ALLEGATO N.1
SETTORE AGENTI FISICI AREA VASTA SUD
CONTRIBUTO ISTRUTTORIO IN MATERIA DI VIA

Progetto: **SAF AVS - Verifica di assoggettabilità ex D.Lgs. 152/2006, art. 19 e L.R. 10/2010, art. 48. Progetto di mitigazione del rischio idraulico sul Fosso Acornio, in località Ciliano, nel Comune di Torrita di Siena (SI) - CODICE CIG : B2899AE46A**

Procedimento: Procedura di verifica di assoggettabilità a VIA regionale

Figura 5: Recettore R1 individuato presso il cantiere (Fonte: "Studio preliminare ambientale")

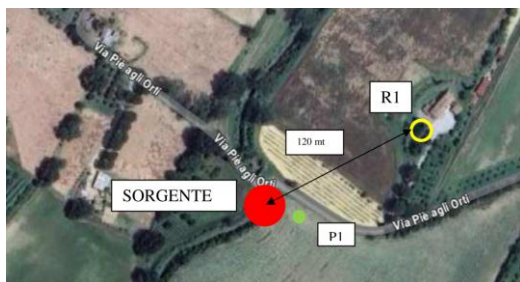
- 4 la verifica del criterio differenziale non è chiara infatti la soglia di applicabilità diurna a finestre aperte (50 dBA) è stata confrontata con il livello sonoro del rumore residuo 44,2 dBA per le finestre aperte e con 24,2 dBA a finestre chiuse (= 44,2 dBA – 20 dBA) e non con il livello di rumore ambientale. Visto che il livello di rumore ambientale (La) calcolato è pari a 48,5 dBA e che la letteratura dedicata indica un'attenuazione sonora pari a 6 dB per l'attraversamento delle finestre aperte mentre una pari a 20 dB per quelle chiuse, i livelli sonori diurni in ambiente abitativo sono 42,5 dBA (= La – 6 dB) e 28,5 dBA (= La – 20 dB); in ogni caso, per quanto indicato al punto 3, tali livelli risulterebbero sottostimati;

- 5 è stato trascurato il fenomeno della riflessione sonora sulla facciata degli edifici-recettori che incrementa il livello sonoro rilevabile di circa 3 dB;

Alla luce delle osservazioni indicate, ad una verifica di questo settore i livelli sonori attesi presso il recettore R1 risultano sottostimati e non c'è garanzia del rispetto dei limiti; i livelli sonori andranno verificati anche presso gli altri recettori prossimi al cantiere visto che potrebbe rendersi necessaria la richiesta di un'autorizzazione in deroga acustica al Comune di Torrita Di Siena.

Pertanto, stante anche quanto indicato al punto 1, prima dell'inizio dei lavori, dovrà essere aggiornata conformemente al DGRT n° 857/2013, la valutazione previsionale di impatto acustico della fase di cantiere delle opere che dovrà considerare l'incertezza dei modelli previsionali/software di simulazione, il livello di rumore residuo misurato presso i recettori conformemente al DM 16/03/98 e mediante un'intera catena fonometrica con taratura aggiornata, il traffico veicolare indotto, le macchine col loro livello di potenza sonora (Lw), molteplicità e fattore di contemporaneità. I dati acustici dovranno essere quelli delle macchine rumorose effettivamente impiegate nei lavori (preferibilmente dell'impresa affidataria) altrimenti dovranno essere calcolati con la UNI EN ISO 3744 riportando le schede di misura complete oppure, laddove utilizzate informazioni tratte da database riconosciuti (CTP o altra fonte da citare), quelle poi utilizzate dovranno avere un Lw non superiore ad esse.
